OFÍCIO Nº 082/DINFRA/PRODIN/IFAM/2015

RELATÓRIO TÉCNICO Nº 002-DINFRA/PRODIN/IFAM/2015

1. **CONTRATO N.º:** 06/2015-SÃO GABRIEL DA CACHOEIRA;
2. **TOMADA DE PREÇO N.º:** 002/2014;
3. **ORDEM DE SERVIÇO N.º:** 06/2015/GAB/DG, DE 15 de Junho de 2015;
4. **PROCESSO DO CONTRATO N.º:** 23056000338201425;
5. **OBJETO:** Obra de Construção de um Centro de Convivência – Campus São Gabriel da Cachoeira;
6. **PROPRIETÁRIO:** Instituto Federal de Educação, Ciência e Tecnologia do Amazonas – Reitoria;
7. **CONTRATADA:** Lavit empreendimentos LTDA.;
8. **RESPONSÁVEL PELO RELATÓRIO:** Jeanni Alves Nunes Monteiro/ Hellington de Sousa Correa;
9. **DATA DA VISTORIA:** Entre os dias 27 a 30 de Outubro de 2015.

Fotografia 4 – Barracão da obra não concluído.

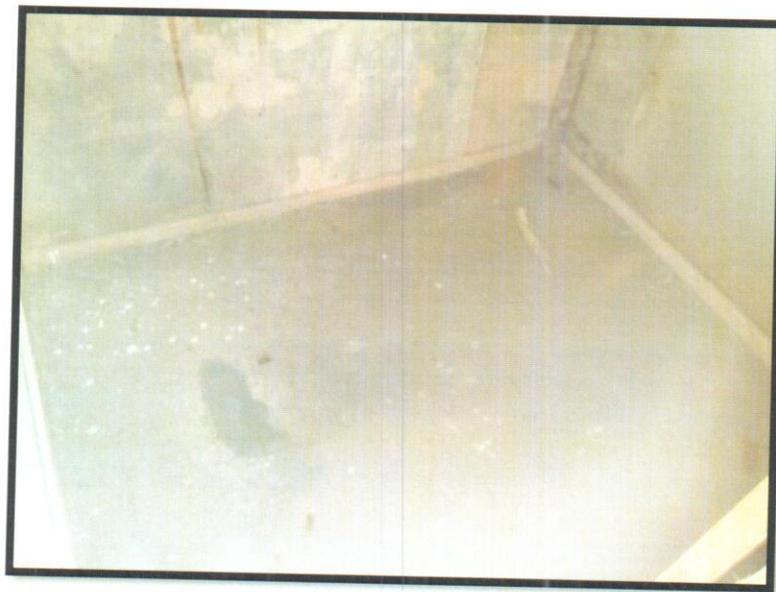
- O barracão da obra não está concluído e não possui instalações sanitárias para o uso de seus funcionários. Reitera-se que o barracão deve servir de apoio a obra, portanto, na fase inicial da obra o barracão deve ser concluído para dar o devido suporte durante a construção.

Fotografia 6 – Tapume empinado e fora da especificação do SINAPI.

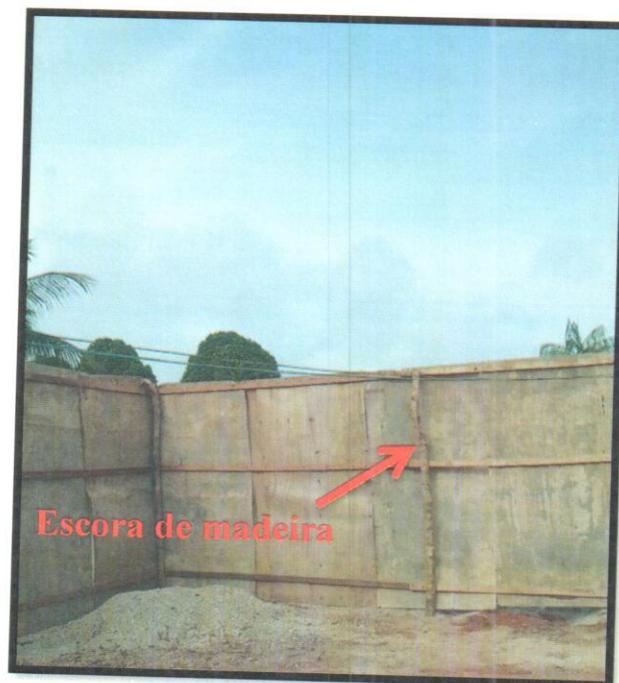
- O tapume executado está deformado e não atende as especificações do SINAPI que utiliza em sua composição peça de madeira em seção transversal quadrada e não escoras de madeira.

Fotografia 7 – Pilar com concreto adensado inadequadamente.

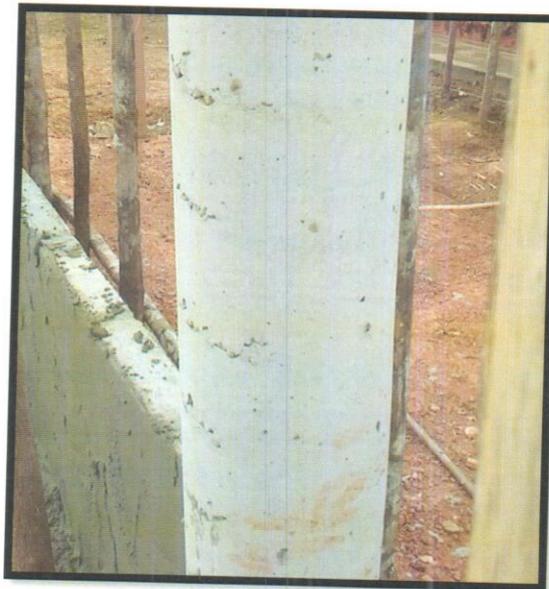
- Em alguns pilares o adensamento não foi realizado adequadamente e o acabamento ficou com baixa qualidade. Segundo o responsável técnico presente na obra, a imersão dos vibradores fizeram as formas se romperem.

Fotografia 9 – Interior da fossa existente.

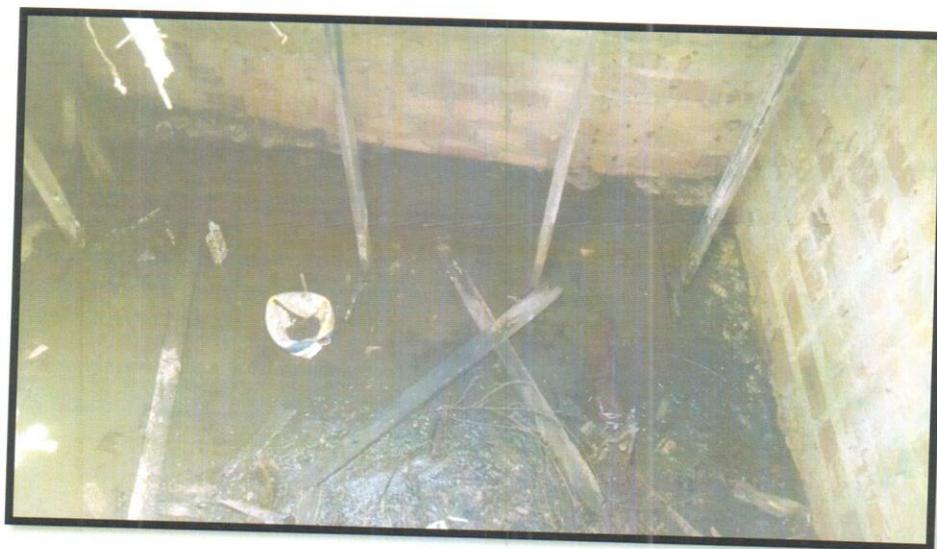
- No terreno onde localiza-se a obra há uma fossa que nunca foi utilizada. A equipe de fiscalização verificará a possibilidade de transformar essa instalação em um sumidouro tendo em vista que a planilha orçamentária não contempla a destinação final dos efluentes.

3. A equipe de fiscalização verificará junto a Direção do Campus a possibilidade do uso e adequação da fossa existente próxima ao centro de convivência para a destinação final dos efluentes. Após o posicionamento dos dirigentes da instituição, a CONTRATADA será informada de maneira formal sobre a utilização ou não da instalação existente.

Figura 3 – Distância de face a face dos pilares verificadas in loco.

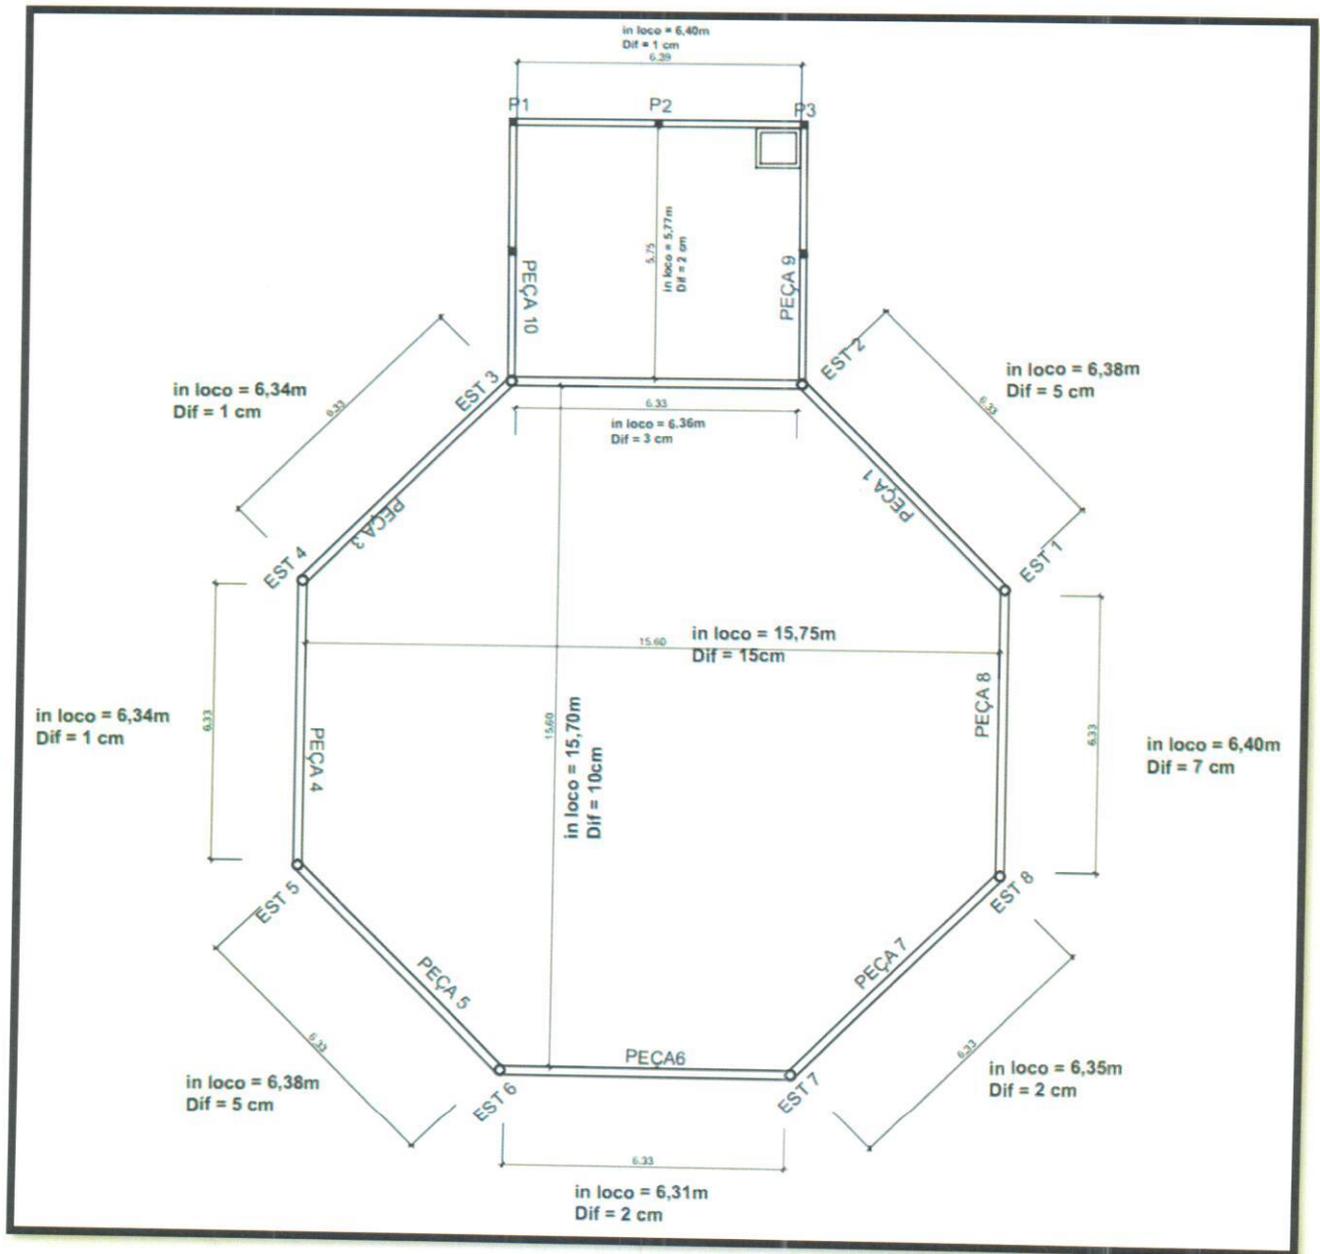
- A fiscalização verificou através de medições *in loco* que várias das dimensões estão divergentes do projeto. O octógono projetado é regular, porém, verificou-se que o polígono implantado possui dimensões irregulares devido a uma locação inadequada. Ressalta-se que a locação final da obra não foi submetida a comissão de fiscalização para análise. As figuras seguintes confrontam as dimensões de projeto com as executadas. Observa-se que há diferença de até 15cm entre as dimensões o que é um fato incabível para uma obra pequena e com baixo grau de complexidade.

Ressalta-se que na visita técnica realizada anteriormente, no início do mês de setembro, a fiscalização alertou ao engenheiro da CONTRATADA que o gabarito executado estava fora de esquadro e não abrangia toda a extensão da obra, porém o responsável técnico alegou que apesar do formato irregular do gabarito não haveria prejuízo à locação, pois, segundo ele, em obras anteriores ele utilizou o esquadro apenas nas linhas de marcação. Entretanto, a fiscalização do IFAM verificou que mesmo as linhas de marcação estavam fora de esquadro e não aprovaram a primeira locação da obra marcando a execução de um novo gabarito para o dia seguinte com a supervisão e orientação dos fiscais. Contudo, no dia seguinte nenhum representante da CONTRATADA compareceu ao local da obra para a executar a locação com o aval dos profissionais do IFAM.

Figura 5 – Altura dos pilares verificadas in loco descontando o lastro existente.

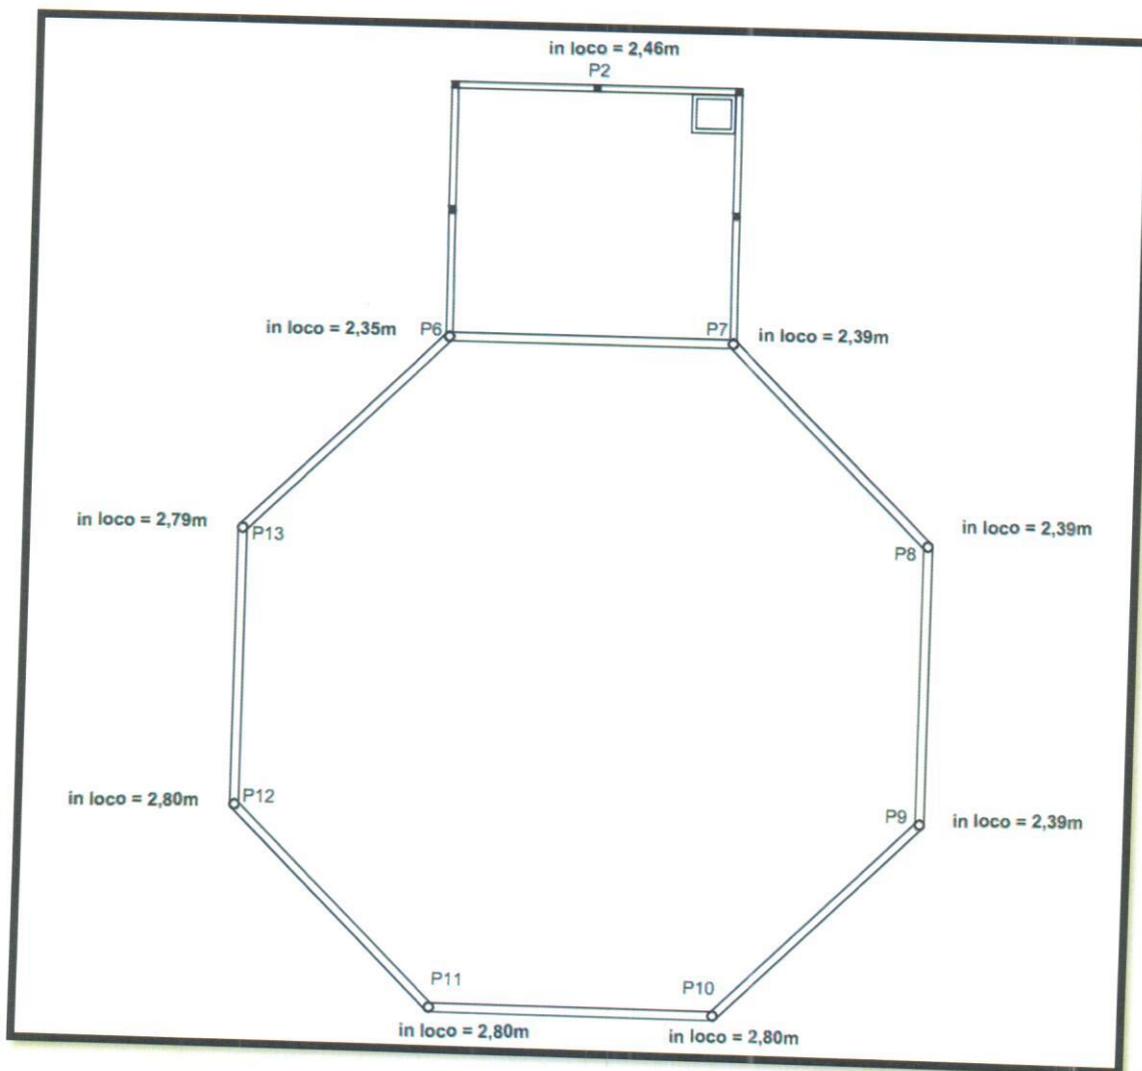
- Quanto a altura dos pilares verificou-se que vários deles não possuem o mesmo comprimento como foi especificado no projeto. Seguindo o que foi projetado os seguintes pilares deveriam ser iguais:
 - P6=P7
 - P08=P09=P10=P11=P12=P13
- No projeto foi verificado que o comprimento dos pilares do octógono é igual a 2,60m. Distância essa entre a face inferior da viga aérea e a superfície do lastro. Porém, verificou-se que alguns pilares estão maiores que o ideal e outros estão menores. Ressalta-se que é uma boa prática concretar elementos estruturais na sua totalidade para garantir sua homogeneidade.
